**für die  
Neugestaltung der Schulzone Rabland**

**PROTOKOLL KOLLOQUIUM UND  
BEANTWORTUNG RÜCKFRAGEN, STUFE 2**

**per la per la riorganizzazione della zona  
scolastica a Rablà**

**VERBALE COLLOQUIO E  
RISPOSTE QUESITI, 2° GRADO**

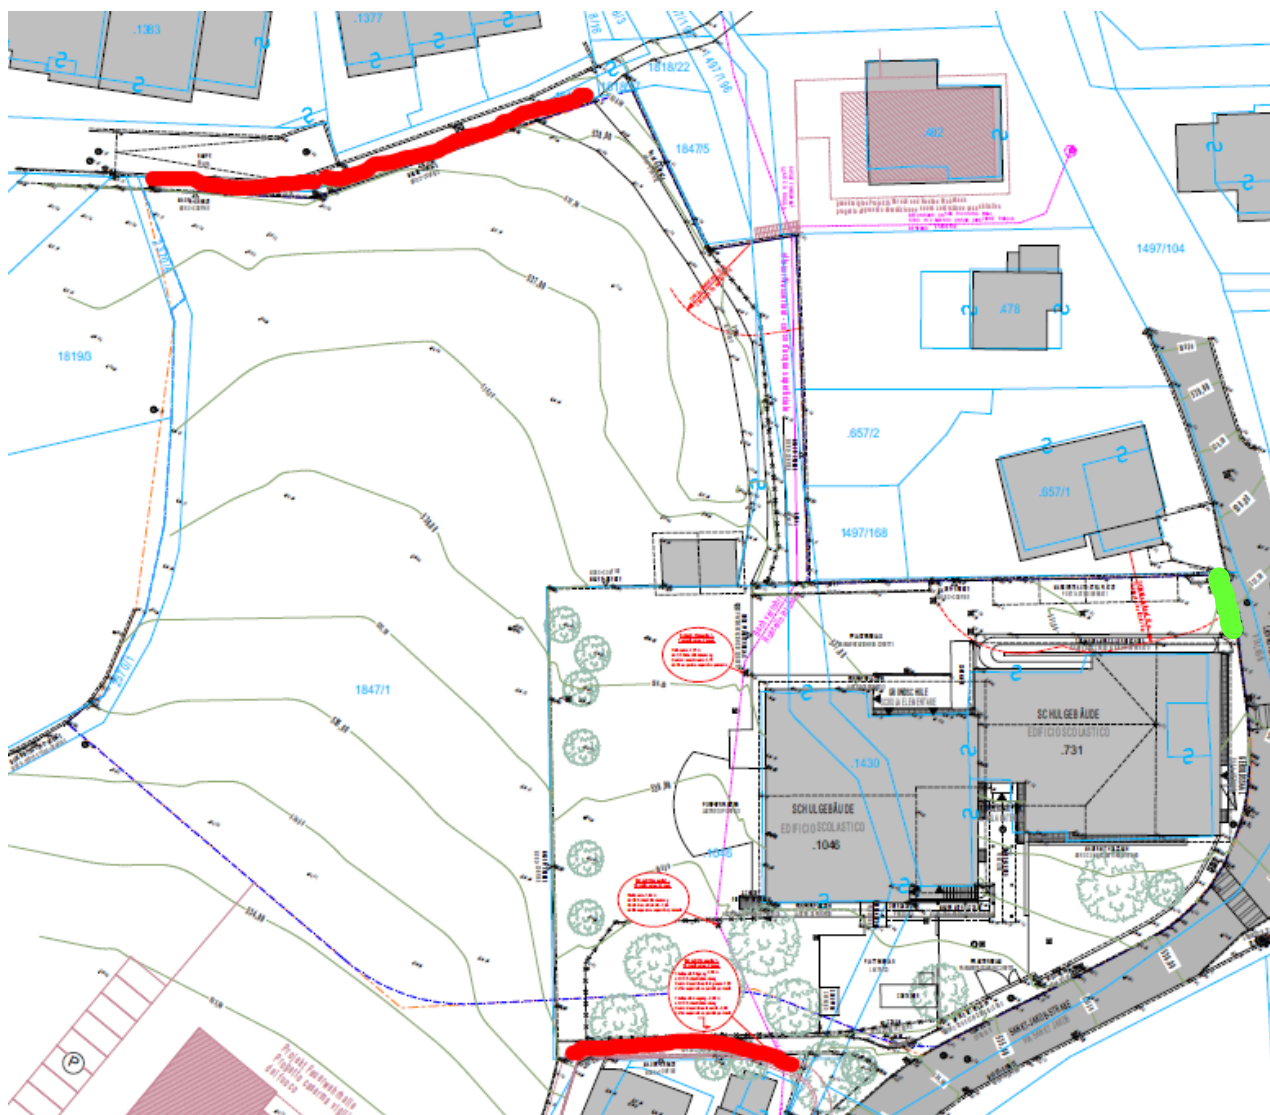
Durchwegung: Es wird um Angabe des genauen Start- und Zielpunktes für die Wegverbindung Nord-Süd gebeten, die das Gelände quert.

Percorsi d'attraversamento: si richiede di indicare il punto esatto di partenza e di arrivo del percorso di collegamento nord-sud che attraversa il sito.

Start- und Zielpunkt können entwurfsabhängig in den im nachfolgenden Planausschnitt markierten Bereichen festgelegt werden. Der Weg muss den Fußweg im N mit dem Gehsteig der Zufahrtsstraße zur Feuerwehr verbinden. Siehe auch

I punti di partenza e d'arrivo possono essere definiti in funzione del progetto, all'interno dei tratti indicati in rosso nel seguente estratto planimetrico. Il collegamento deve unire il percorso pedonale a Nord con il marciapiede

Punkt B 5.2 der Wettbewerbsauslobung. Ergänzend wird darauf hingewiesen, dass die Nord-Süd-Verbindung und der Zugang von der Lahnstraße (in Ost-West-Richtung; Startpunkt in grün markiert) miteinander verbunden sein müssen.

della strada d'accesso ai Vigili del Fuoco. Vedi anche punto B 5.2 del disciplinare di concorso. Ad ulteriore chiarimento si aggiunge che il percorso nord-sud e l'accesso dalla Via Lahn (in direzione est-ovest; punto di partenza indicato in verde) devono essere collegati tra loro.
